縣市管河川及區域排水整體改善計畫-下水道及其他排水工程初審評比表

工程名稱	臺南市東區東成街排水改善工程	工程屬性	<input checked="" type="checkbox"/> 下水道 <input type="checkbox"/> 整建工程 <input type="checkbox"/> 其他排水	其他補充說明：
所屬下水道系統及幹線名稱	竹溪排水分區J幹線	工程位置	東區 東成街與富農街一段	
工程內容	WxH=1.7m x1.7m 箱涵，L=311m			
預估工程費	22,000 千元	預計施工期限	110~111 年	
			預估改善淹水面積 0.15 公頃

東成街實景

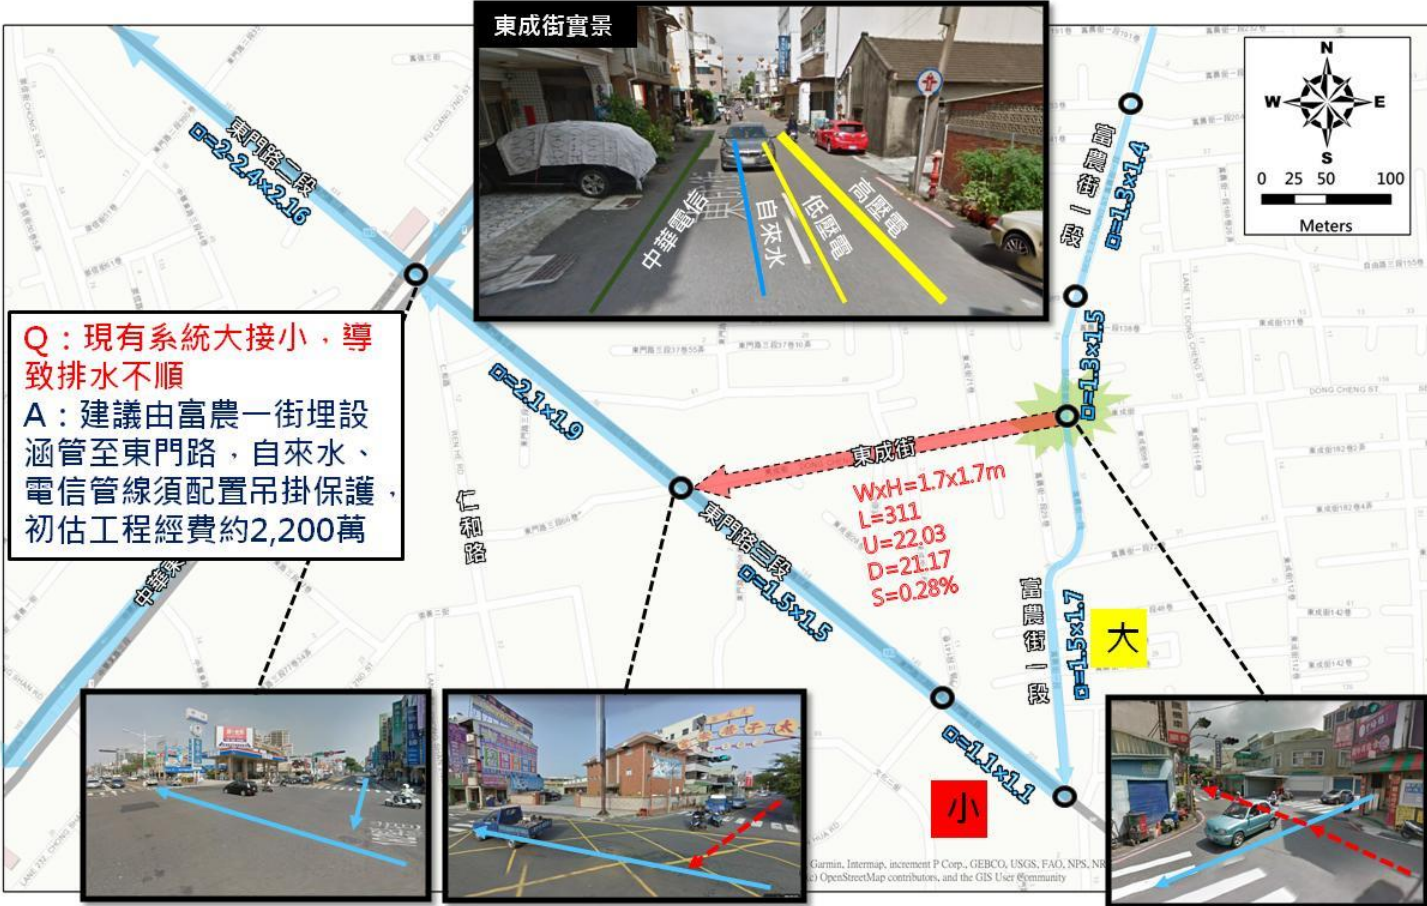
Q：現有系統大接小，導致排水不順

A：建議由富農一街埋設涵管至東門路，自來水、電信管線須配置吊掛保護，初估工程經費約2,200萬
